Dotyczy: Uzgodnienie projektu zagospodarowania terenu pn „Przebudowa ulicy I Maja w Skrzyszowie”

Imię i Nazwisko	Nr upr.	Podpis
Projektant	inż. Piotr Jakuszewski	602/1	
Opracował	mgr inż. Machej Remigiusz		
Nazwa opracowania	Przebudowa ul. 1 Maja w Skrzyszowie na odcinku od rejonu wiaduktu nad autostradą A-1 do skrzyżowania ulicy 1 Maja z ulicą Jana Pawła II		Data 11. 2013r.
Inwestor	Powiatowy Zarząd Dróg w Wodzisławiu Śląskim z siedzibą w Syryni, ul. Raciborska 3, 44-361 Syrynia		Skala 1:1000
Nazwa rysunku	PROJEKT ZAGOSPODAROWANIA TERENU		Nr rys. 1

Dotyczy: Uzgodnienie projektu zagospodarowania terenu pn „Przebudowa ulicy 1 Maja w Skrzyszowie.

ZAGOSPODAROWANIA TERENU - SKALA 1:1000

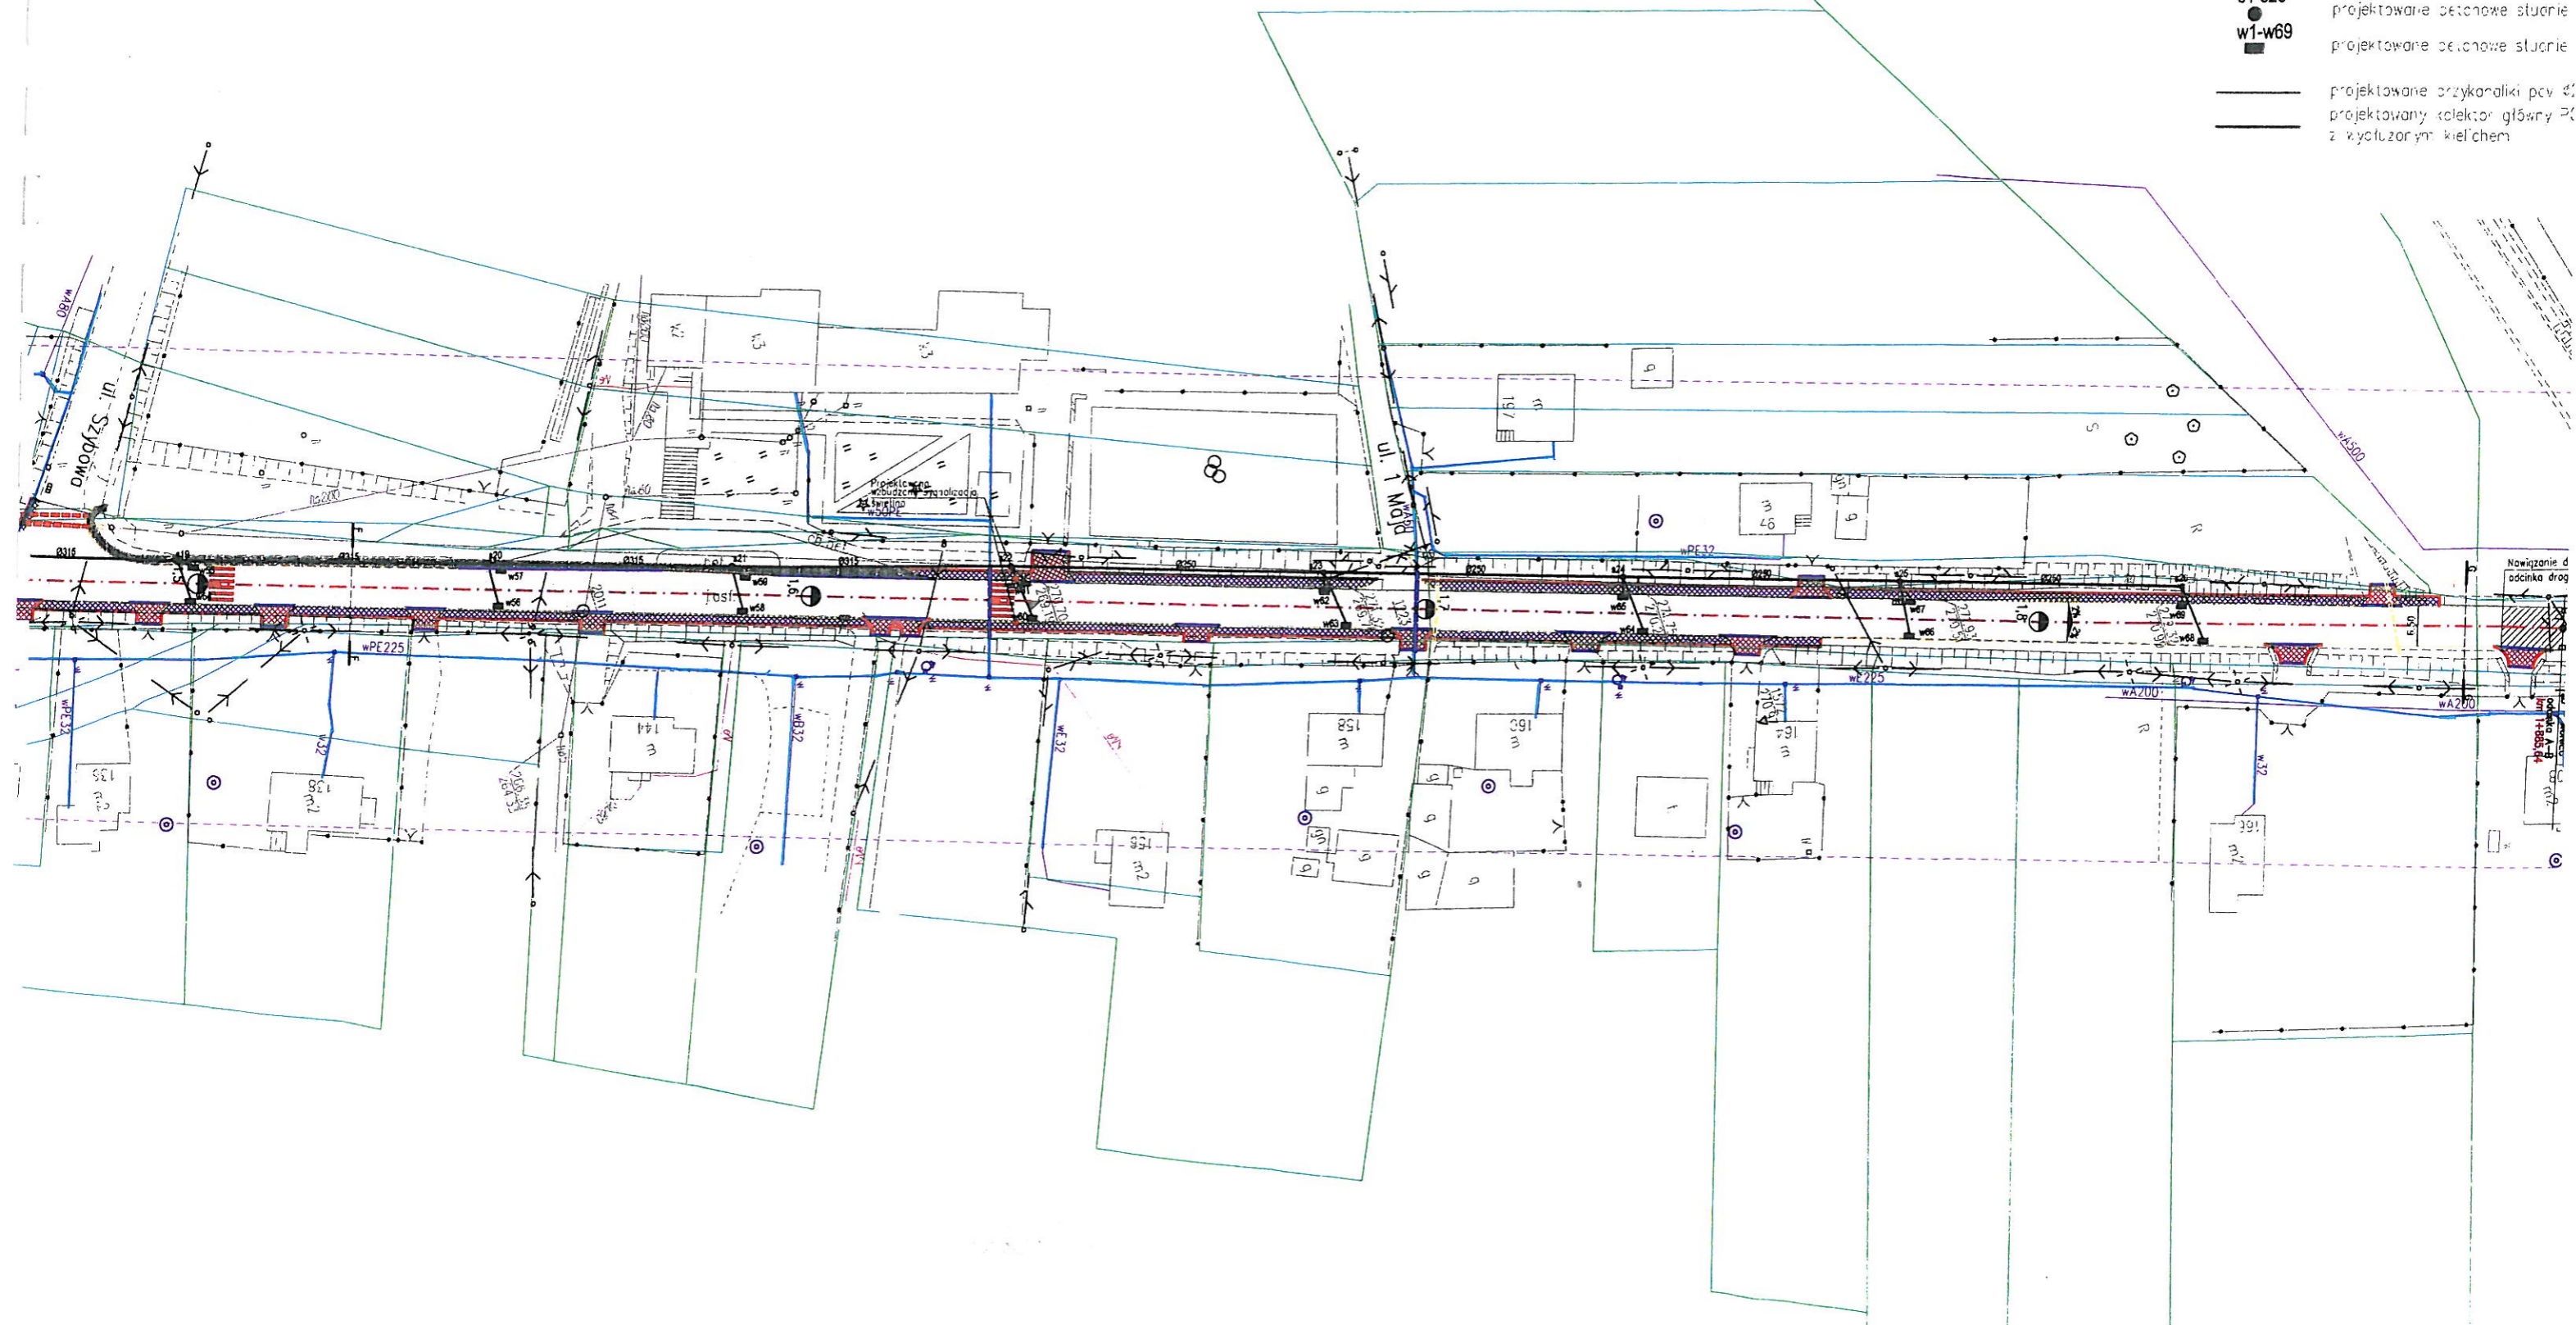
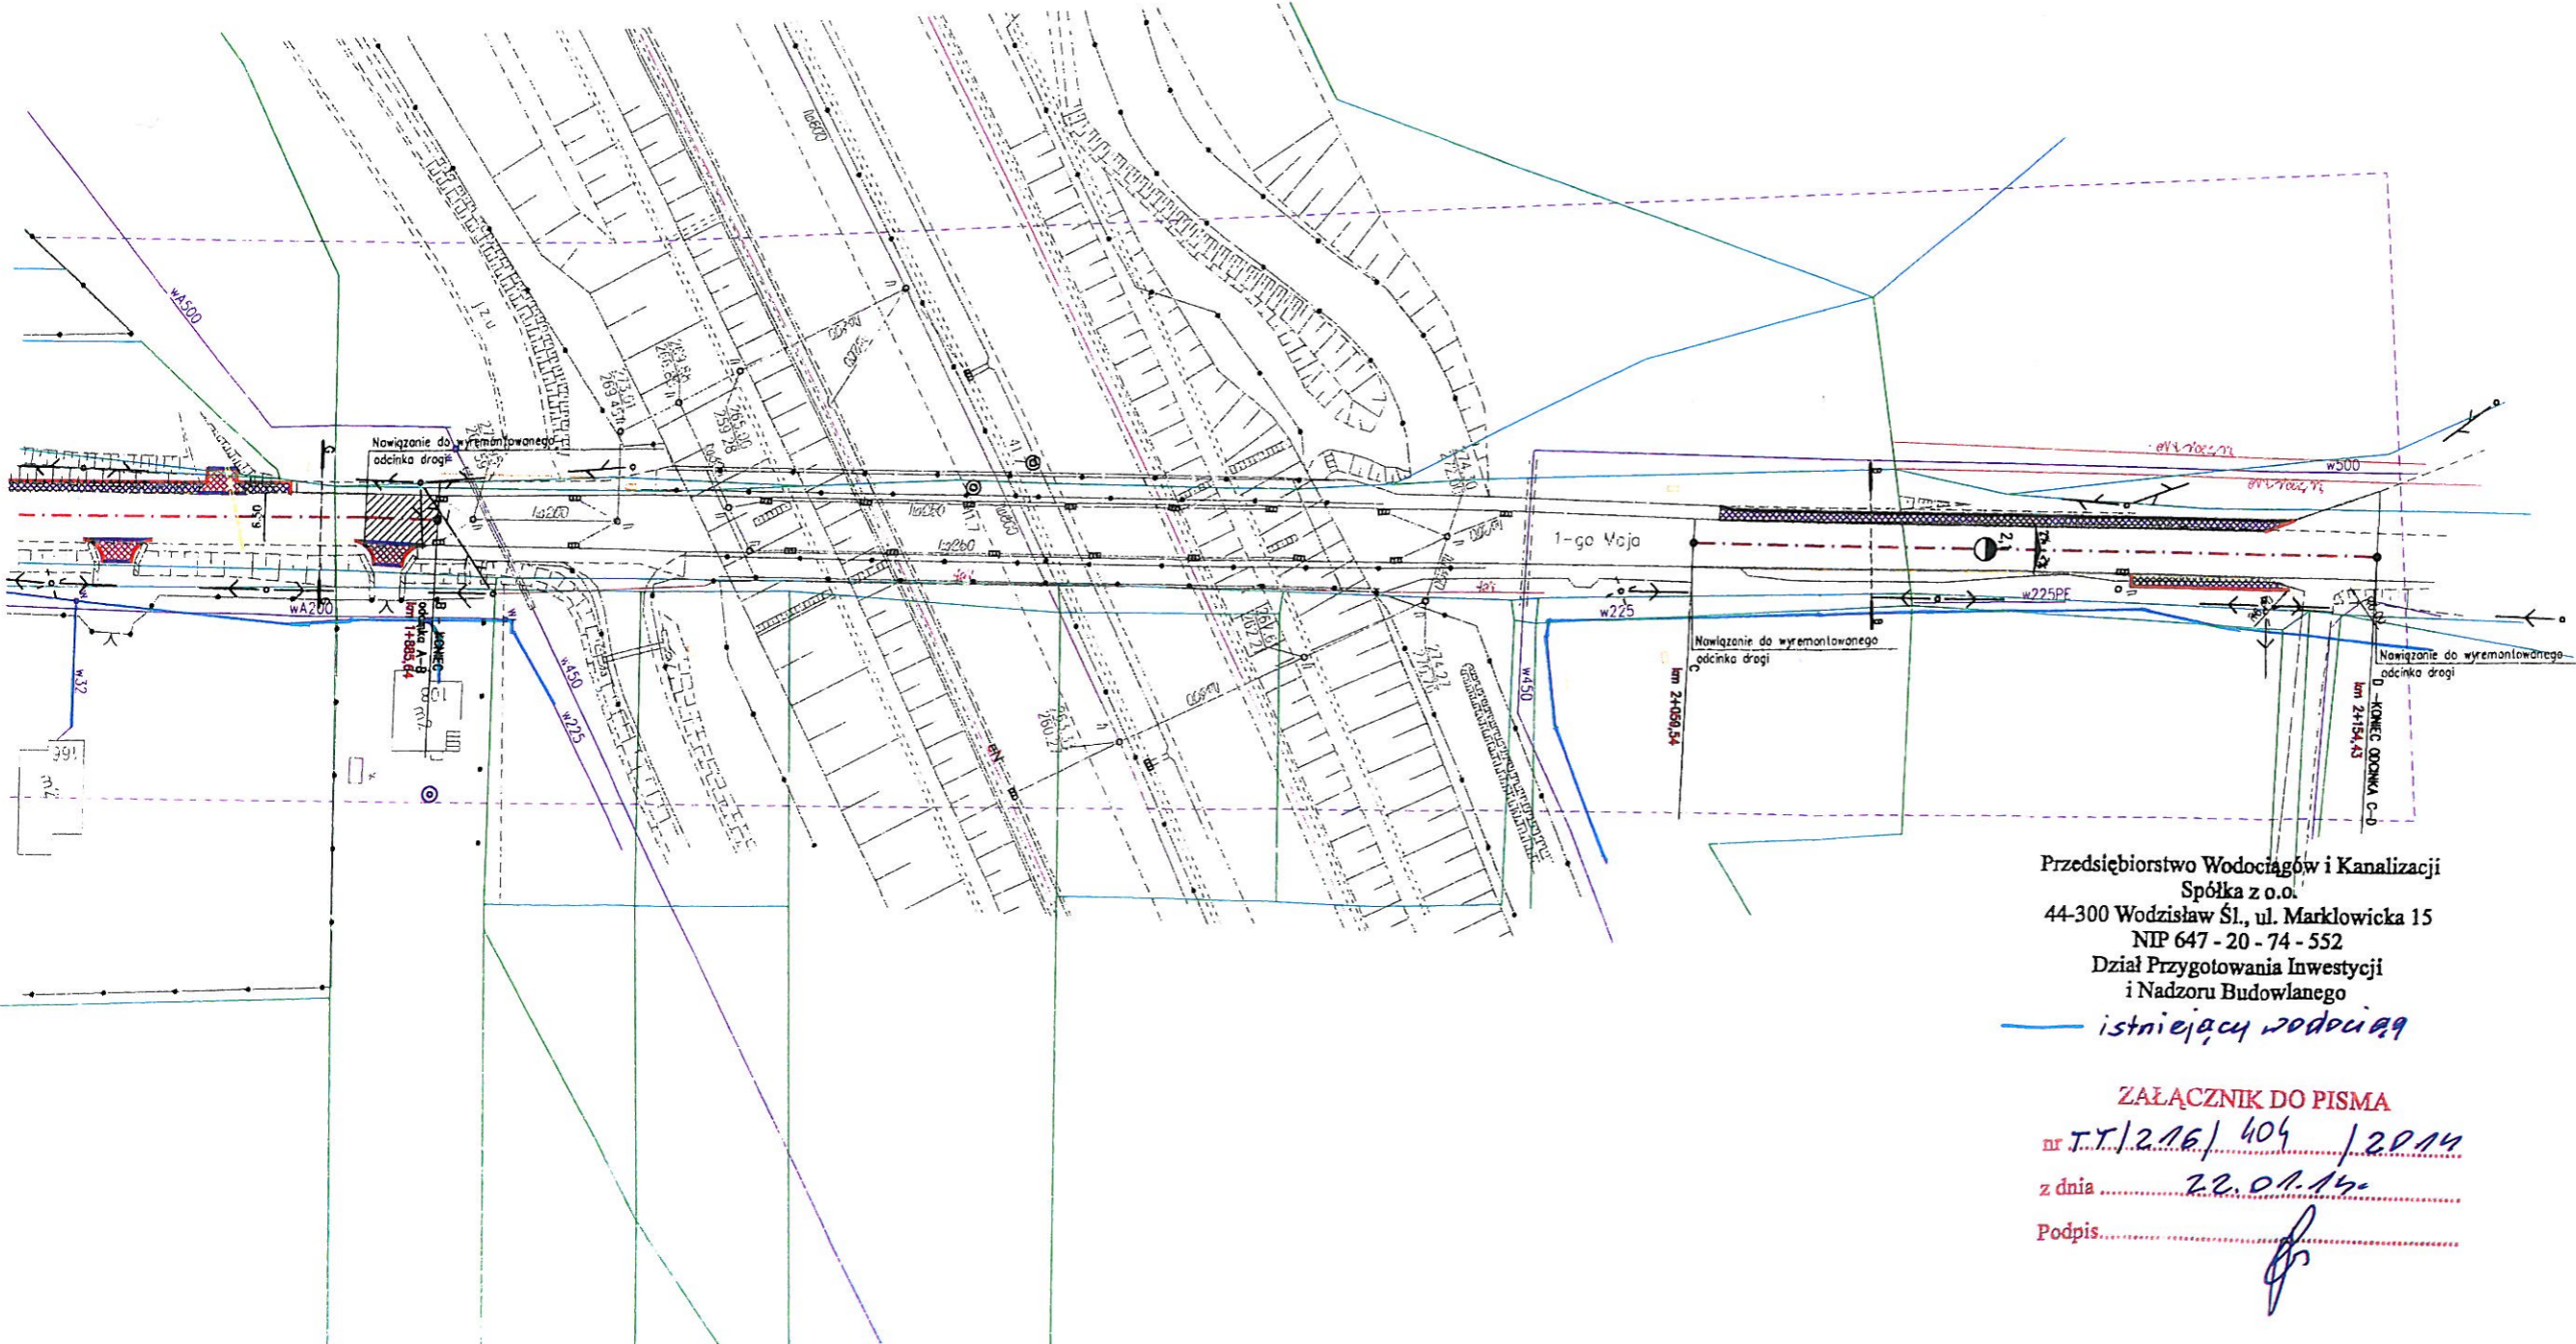
W odpowiedzi na pismo z dnia 09.01.2014r. w przedmiotowej sprawie informujemy, że na projekt zagospodarowania terenu wniesiono orientacyjny przebieg sieci wodociągowej będącej w eksploatacji PWiK Sp. z o.o. w Wodzisławiu Śl. Ponadto zawiadamiamy, że na wskazanym terenie PWiK nie posiada kanalizacji sanitarnej.

1. Zachować istniejącą niweletę terenu, do której dostosować istniejące urządzenia na sieci wodociągowej;
2. W przypadku zmiany niwelety drogi w stosunku do istniejącej (+/- 20 cm) należy wystąpić do PWiK Sp. z o.o. o wydanie warunków jego przebudowy.
3. Przed rozpoczęciem robót należy zlecić obowiązkowo nadzór branżowy w tutejszym przedsiębiorstwie powołując się na numer i datę niniejszego pisma;
4. Roboty w obrębie naszych urządzeń prowadzić ręcznie.
5. Pismo stanowi załącznik do projektu budowlanego.
6. Ważność niniejszych warunków wygasa po okresie 3 lat od daty wydania.
